SYNDICAT EAU POTABLE CRUSSOL - PAYS DE VERNOUX (07)

FORAGES AEP DU CHAMP CAPTANT DES ILES LIEU-DIT « LES ILES » OU « LE BREGARD » COMMUNE : SOYONS (07)

AVIS REGLEMENTAIRE DE L'HYDROGEOLOGUE AGREE

FEVRIER 2021

Figures n°6 et 7 : documents GEOPLUS Environnement et AQUIFORE

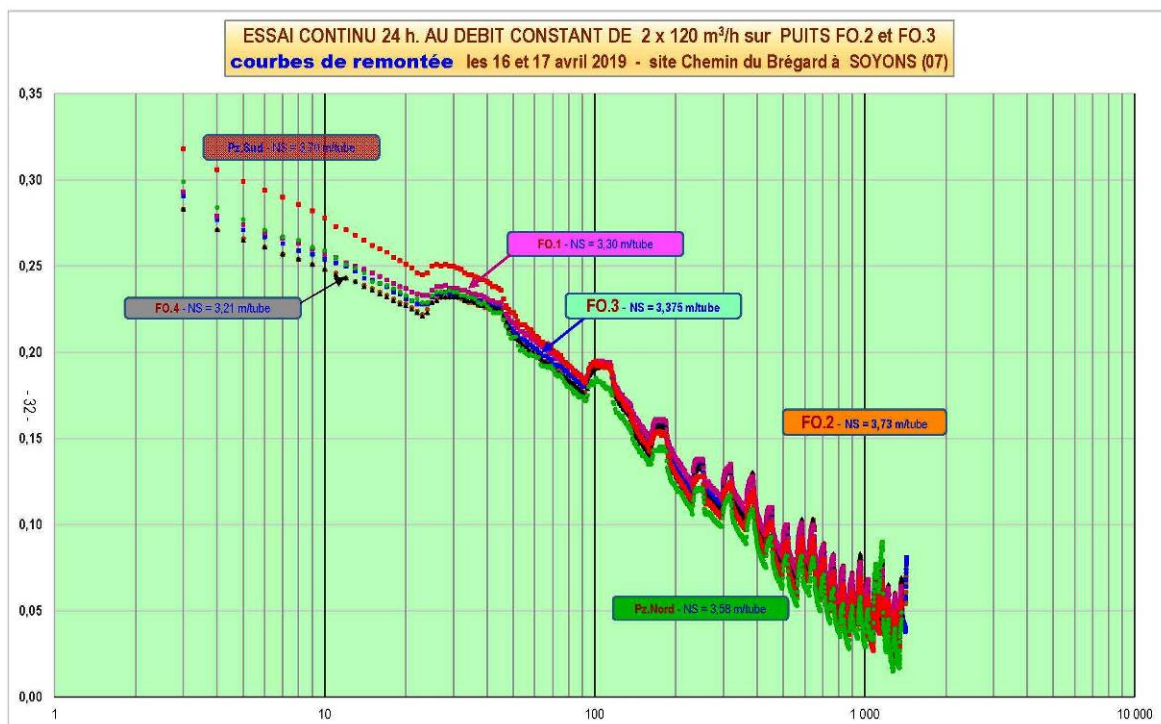
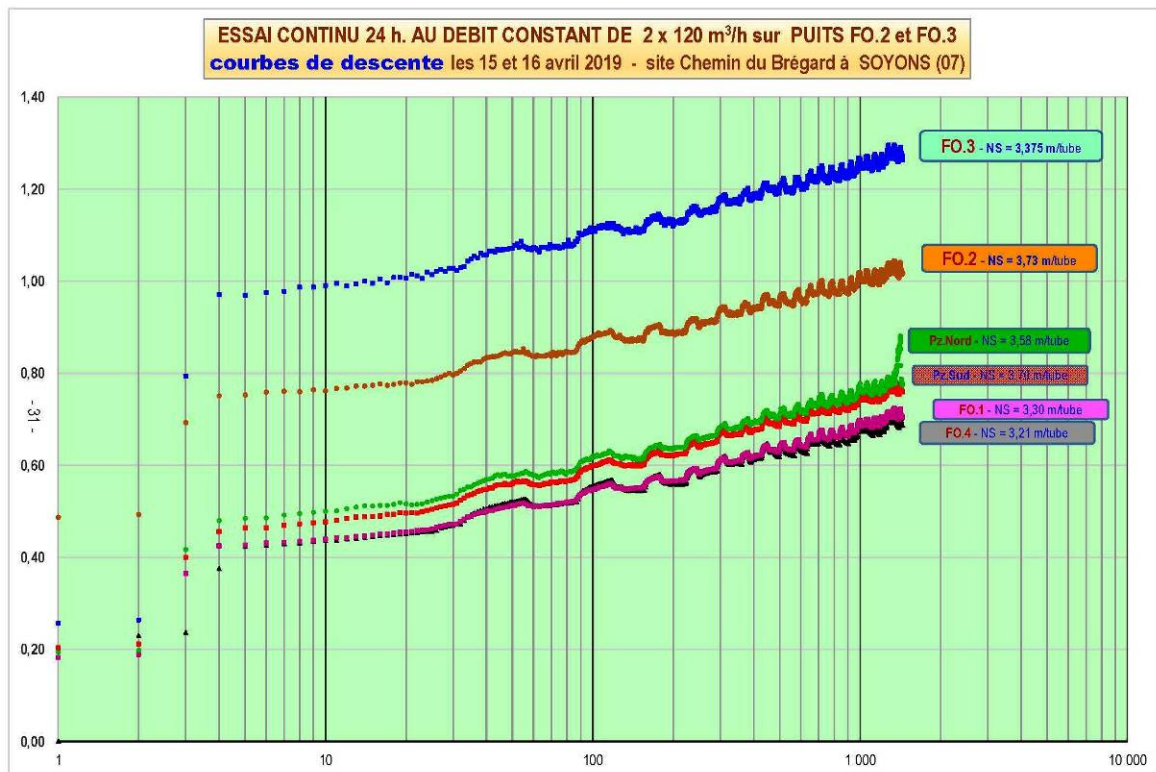
• **Commentaire de l'hydrogéologue agréé :**

Ces valeurs des caractéristiques hydrodynamiques de l'aquifère au droit du champ captant sont caractéristiques d'une nappe libre à forte potentialité en absence de limite d'alimentation.

Figure n° 11 : Isochrones en fonctionnement concomitants.
. Extrait annoté document GEOPLUS Environnement

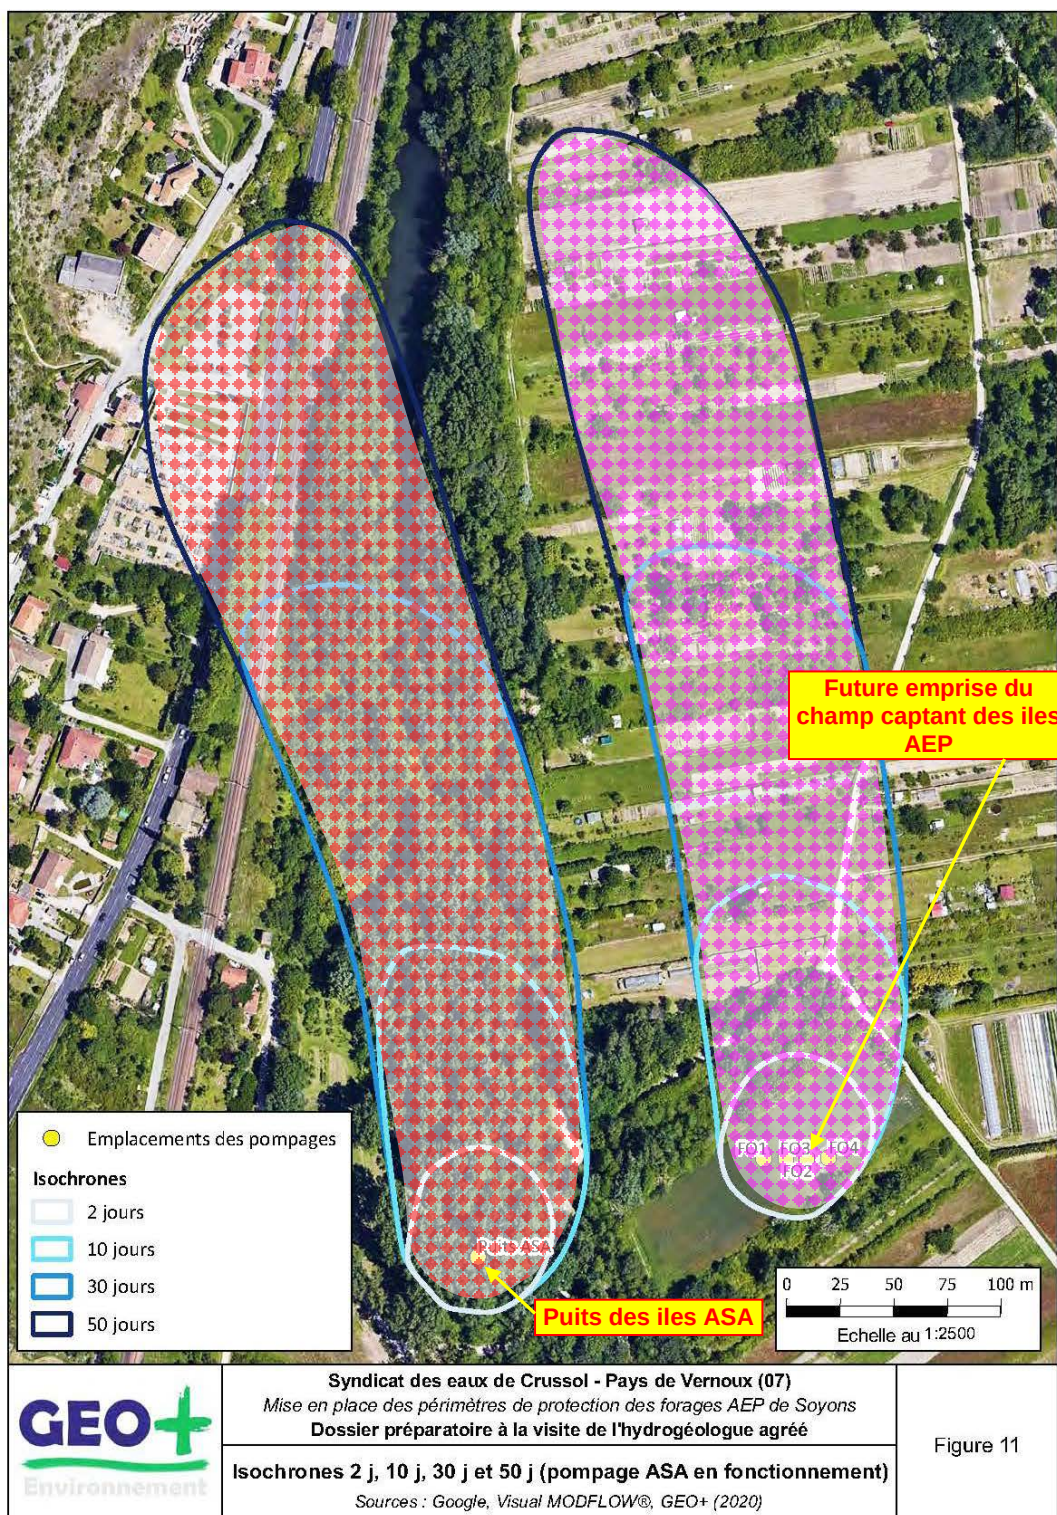
Commentaires de l'hydrogéologue agréé :

Cette limitation à 2400 m³/j correspond à la consommation actuelle, sans possibilité, même limitée à 10-20%, de croissance à moyen ou long terme.

L'Hydrogéologue Agréé regrette qu'un débit légèrement supérieur, soit 2600 - 2900m³/j, n'ait pas été retenu dans cette simulation à horizon moyen et long terme. L'autorisation d'exploitation de 1947 autorisait jusqu'à 4000m³/j sur l'ouvrage avant que les pompages AEP se soient « greffé » sur l'ouvrage ultérieurement (par une DUP ?).

① Il résulte une sollicitation cumulée de la nappe en pointe de consommation à hauteur de 2620 + 2400 m³/j soit 5000 m³/j soit 1000 m³/j (+25%) de plus par rapport à l'autorisation initiale ASA puis ASA + AEP limitée à 4000 m³/j.

La simulation numérique de GEOPLUS Environnement valide la capacité de la nappe à fournir ce débit de pointe journalier cumulé de 5000 m³/j en période d'été estival, en prenant l'hypothèse où le changement climatique actuel n'affecterait pas significativement la ressource, c'est-à-dire Le Rhône et sa nappe d'accompagnement¹.

② Cette même simulation numérique, figure 11 page précédente, montre que les cônes d'appel (= bassin d'alimentation du captage) sont distincts et ne semblent pas inter réagir. **Cependant on notera que les pompages d'essais ont mis en évidence une inter influence piézométriques au sein des zones d'influence des pompages** (impact piézométrique mais sans captation du flux). **Cette influence mutuelle semble être très limitée, quelques centimètres, et ne pas remettre en question les capacités respectives des ouvrages en exploitation simultanée** pour les débits retenus dans le cadre de cette simulation.

③ **En conclusion partielle, on retiendra que la ressource au captage AEP est validée pour les consommations journalières AEP envisagées (2 620 m³/j).** Cette nouvelle configuration des pompages AEP ne devrait pas remettre en question les capacités de pompage actuelles et à moyen terme de l'ASA d'irrigation à hauteur de 2400-2600 m³/j.

Figure n° 14 page suivante: simulations de scenarii de pollution accidentelle Extrait document GEOPLUS Environnement

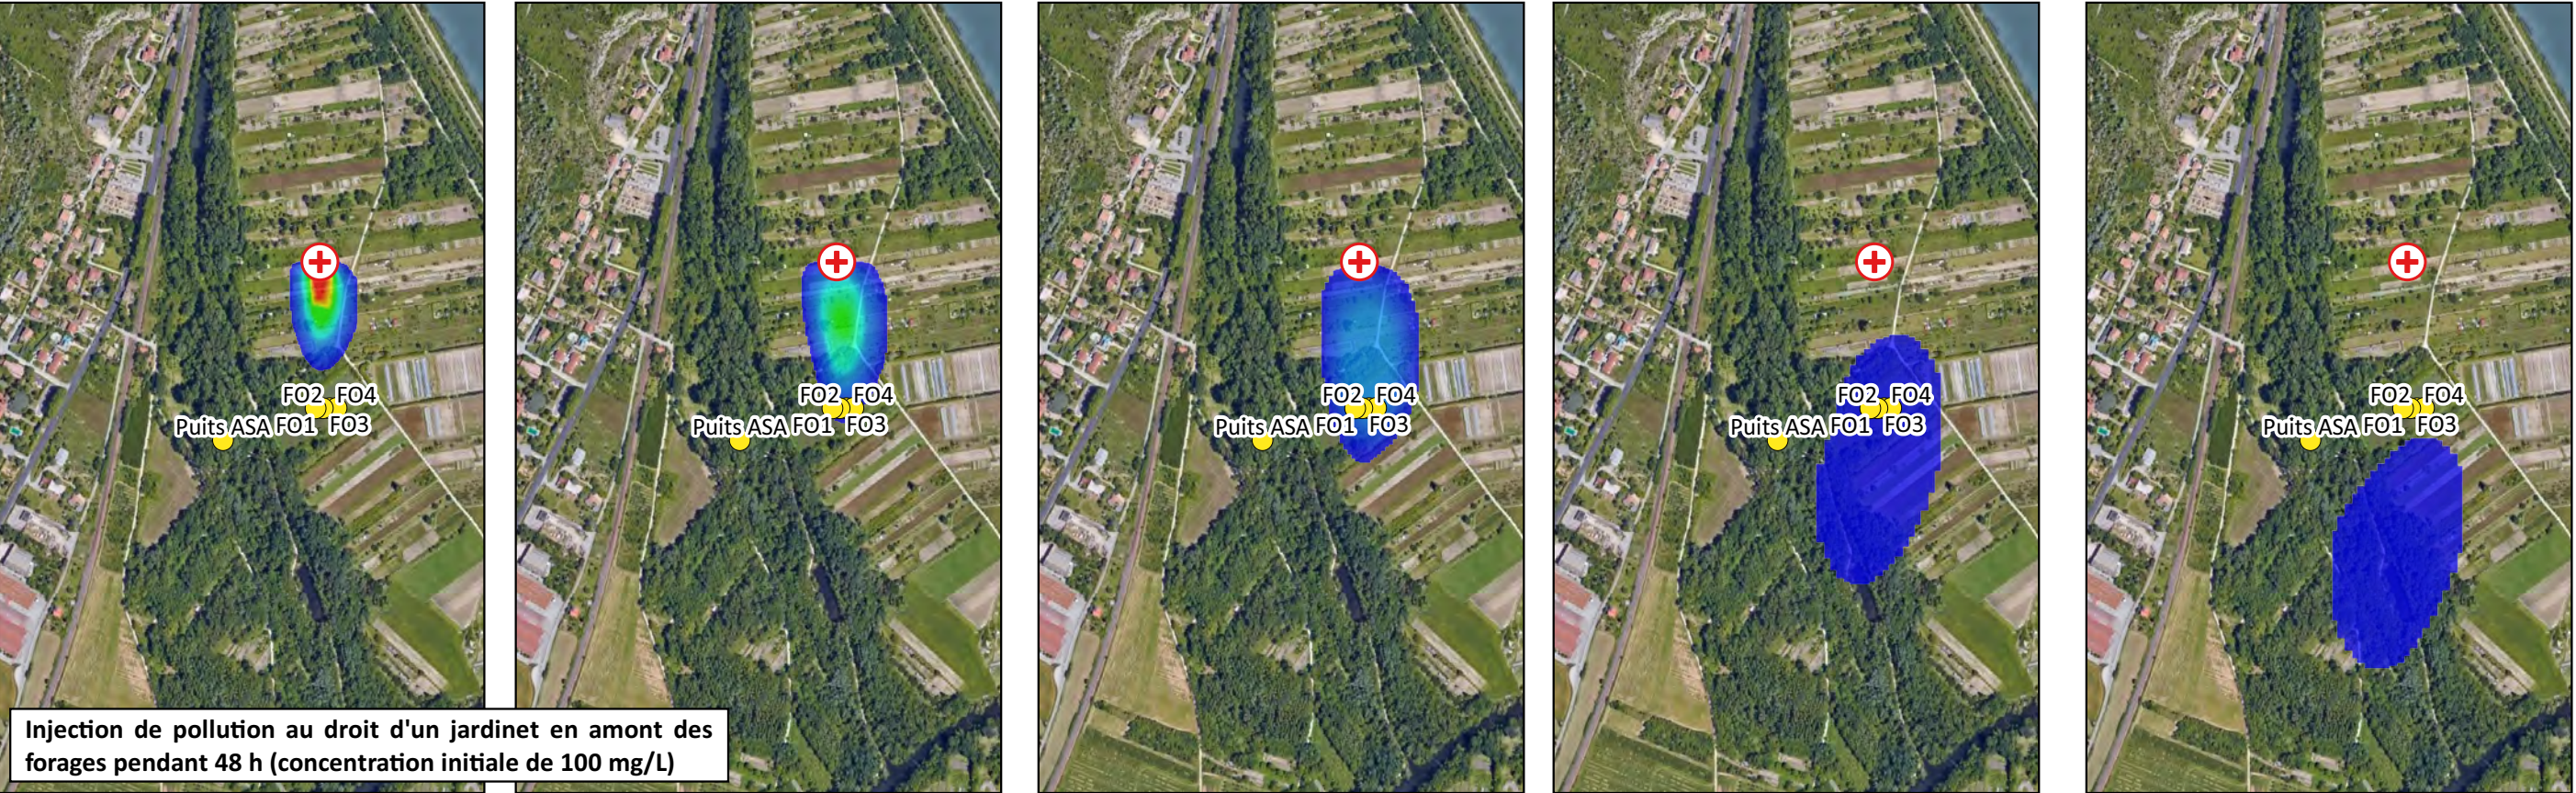
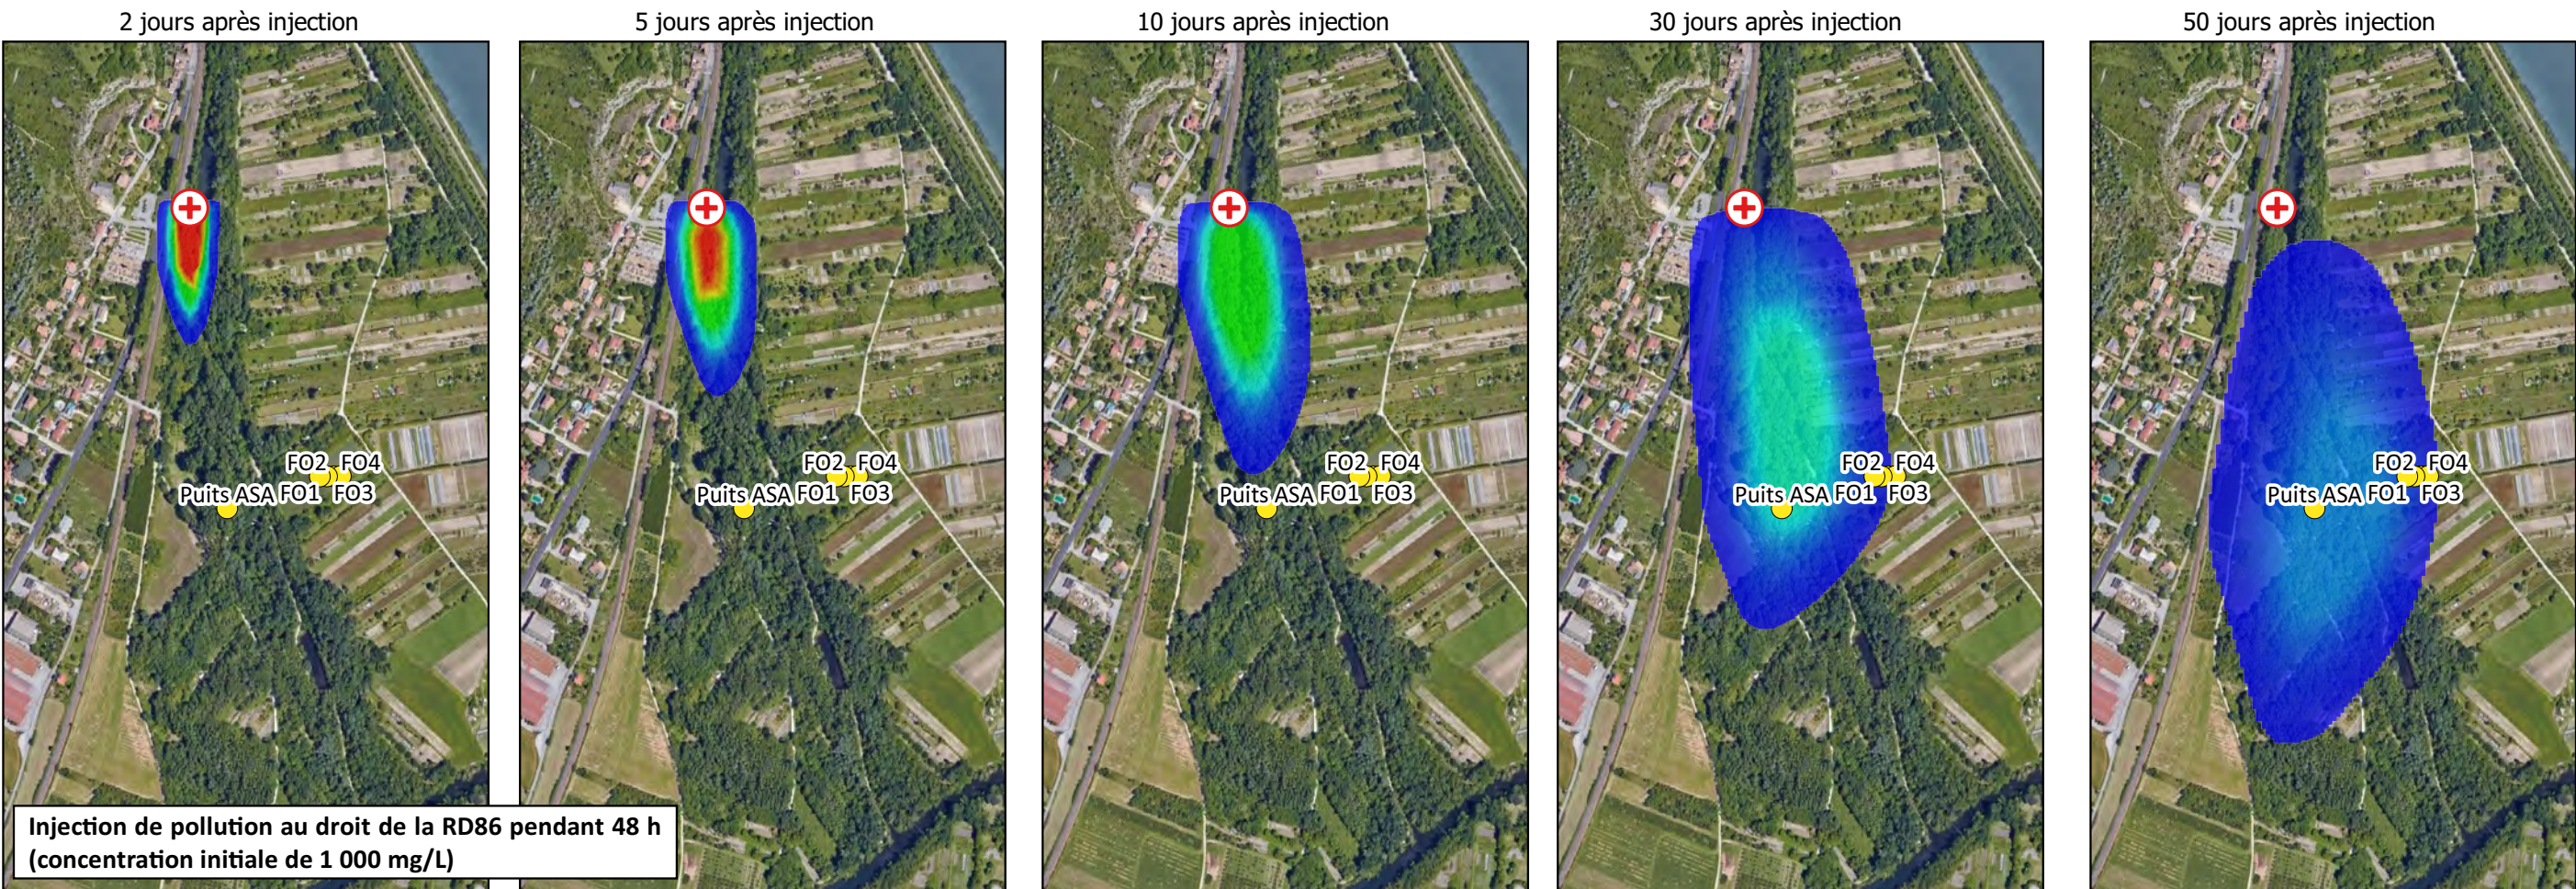
Après 50 jours, le nuage de pollution n'était encore pas passé totalement au droit des forages. L'Hydrogéologue agréé regrette que la simulation n'ait pas été prolongée, ne serait ce que pour permettre d'établir un plan de crise dans ce cas de figure.

- Cette simulation montre que ce risque de pollution accidentelle importante au niveau de la RD 86 ou de la voie ferrée doit bien être pris en compte même si l'emprise se situe en proximité latérale extérieure, mais pratiquement mitoyenne, du cône d'alimentation du champ captant établi figure n°11 page 13. L'effet hydrodispersif en écoulement des particules polluantes dans l'eau est en effet pris en compte.

- Cette simulation a été réalisée ouvrages AEP et ASA en fonctionnement en parallèle. Le nuage de pollution se situe dans l'axe amont du cône d'appel du pompage ASA, et donc principalement capté par celui-ci. En période hivernale, pompage ASA arrêté, cette captation ne fonctionne plus et le nuage de pollution, du fait de son caractère hydrodispersif et de la modification de la piézométrie locale se retrouvera au droit du champ captant AEP toujours en pompage probablement dans des temps légèrement plus courts et à des concentrations plus élevées.

L'hydrogéologue agréé regrette que ce cas de figure, pompage ASA arrêté, plus pénalisant, n'ait pas été pris en compte et simulé.
